Deres ref.: 201615016-54

MERKNADER TIL REVIDERT PLANPROGRAM FOR SCHWEIGAARDS GATE 35–51

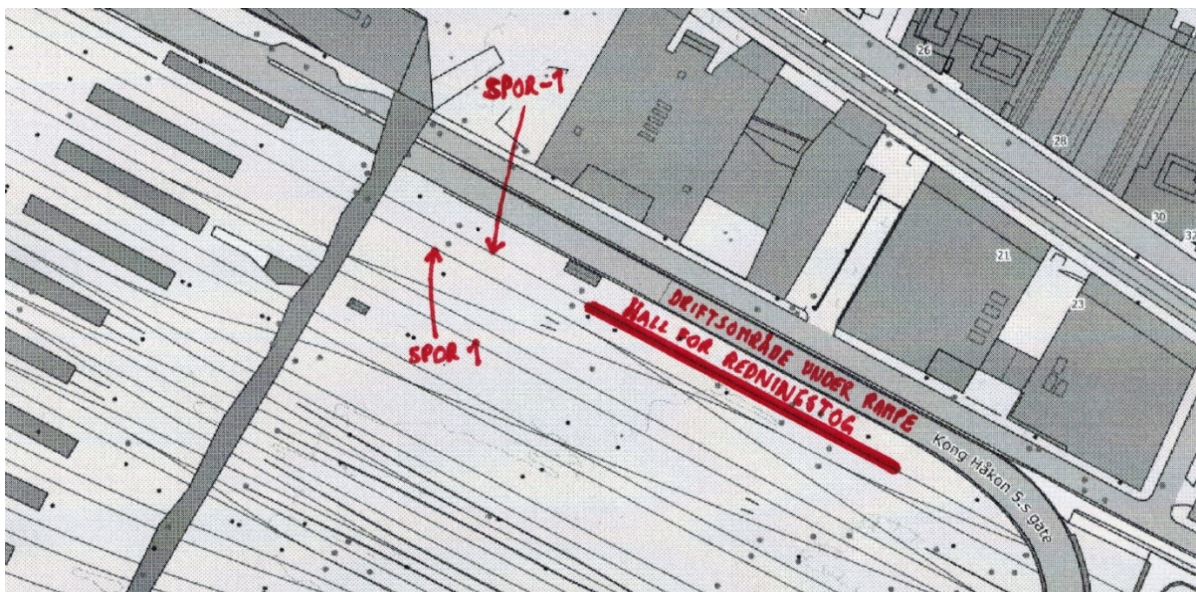
Side 11 i presentasjonen (BYR-journal 201706682-3 / PBE-sak 201615016-47-2) viser en skisse av en «mulig plassering redningstoghall med tilliggende driftsområde» med kjøreatkomst fra Oslo gate. Verken på side 11 eller på noen av de øvrige 16 sidene i presentasjonen finnes et eneste argument for nødvendigheten av å etablere en hall for redningstog innenfor planområdet.

På side 13 i presentasjonen hevdes det at kulverten for Hovinbekken må flyttes «for å muliggjøre [...] etablering av hall for redningstog med tilliggende driftsområde», og at flyttingen «er nødvendig for å oppfylle BaneNOR infrastruktur's målsetting om levering av redningstog i 2019». PBEs planalternativ (2017-versjonen av planalternativ 2) kommenteres slik på side 16 i presentasjonen:

Forslagstiller oppfatter alternativet som uaktuelt, på bakgrunn av BaneNOR's fortsatte behov for å benytte området mot syd. Beslutningen om å benytte området for etablering av redningstog forsterker dette forholdet ytterligere.

Med andre ord heller ikke her noen argumentasjon for nødvendigheten av å etablere en hall for redningstog akkurat innenfor planområdet for Schweigaards gate 35–51.

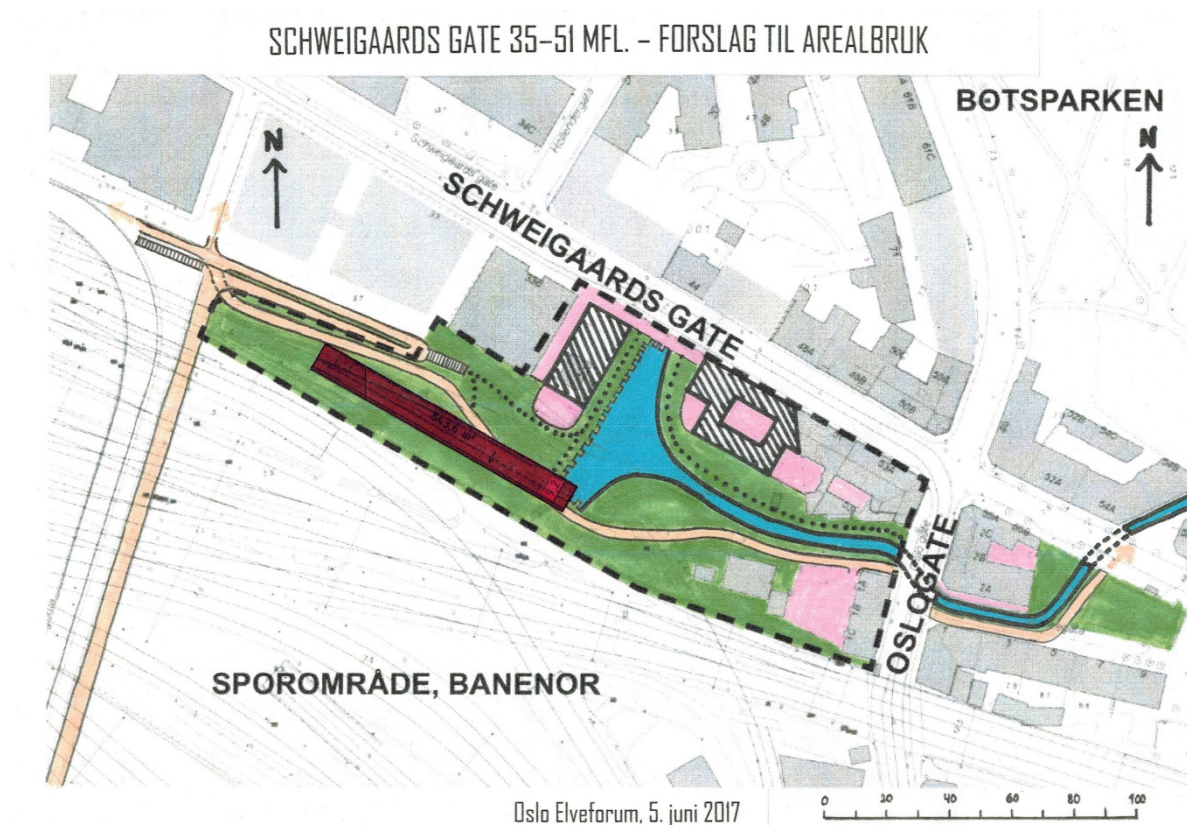
Den to år gamle skissen på side 11 i Bane NORs presentasjon som byutviklingsbyråden viste til da hun 13. november 2019 aksepterte Bane NORs syn at den søndre delen av planområdet «ikke kan omdisponeres til grøntformål», er nå foreldet. Jf. Bane NORs «Oppsummering av prosjektstatus», datert 20. desember 2019 (PBE-sak 201615016, dok. 50, fil 2). Av situasjonsplanen for redningstog på s. 27 i dette dokumentet fremgår det at hallen for redningstog er betydelig redusert i størrelse (hallen var 55 % større for to år siden) og i tillegg er flyttet ca. 30 m nordvestover. Nedenfor har vi med rødt lagt inn hallen med dens nye plassering og størrelse på vårt forslag til arealbruk fra 2017.

Som det fremgår av illustrasjonen, har Bane NOR nå lagt nesten hele hallen for redningstoget vest for den delen av planområdet hvor Hovinbekken bør gjenåpnes i et bredt grønt landskapsrom ut til det lille middelaldervannspeilet som vi har lagt inn ved bekkeoset og strandlinjen år 1300.

Det bør følgelig undersøkes om den 91,7 m lange hallen for redningstoget kan forskyves ytterligere 15–20 m nordvestover slik at gang- og sykkelveien langs sørsiden av Hovinbekken kan ledes rundt middelaldervannspeilet, for deretter å dreie nordover og føres videre nordvestover langs nordsiden av sykkelrampa (U-rampa på illustrasjonen), i stedet for langs sørsiden av rampa slik vi foreslo i juni 2017. Jf. illustrasjonen på forrige side.
